제 목	△△△ △△△△ 신축공사 사토운반 감액 필요
소 관 기 관	△△△△△△△△△△
조 치 기 관	△△△△△△△△△△
조 치 기 한	처분(요구)일로부터 각각 2, 1개월 이내
내 용

※ △△△ △△△△ 신축공사(△△·△△·△△·△△) 현황

신축부지 주변 사토적재

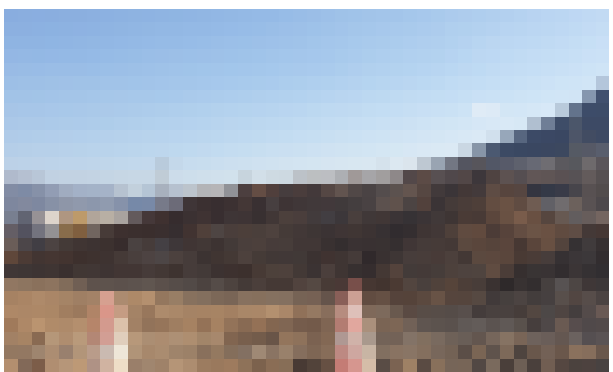
△△△△△△△△△에서는 문경지역의 효율적인 △△관리 기반 강화, 지역사회와의 활발한 소통 및 민원편의 제공을 위한 △△△△ 신축공사를 추진하고 있으며 실시설계도서의 내역서 및 현재 진행 공종을 확인한 결과, [표1]에서와 같이 △△공사의 토공 공종에서 사토운반(토사)이 (거리) L=5.0km, (수량) 442m³ 내역에 반영되어 있으나, 실제 사토장(△△△ △△△ △△△ 225)이 선정되어 있어 사토장까지의 실제 사토운반 거리(L=4.0km)를 설계내역에 반영하여야 하며 이에 따라 내역서에 반영하면 공사비 약 **, **원을 감액할 수 있는 것으로 확인되었다.

이사장(△△△△△△△△△△△)은 실제 사토운반 거리(L=4.0km)를 설계

내역에 반영하여 공사비 ***,***원을 감액하시기 바랍니다.(감액)
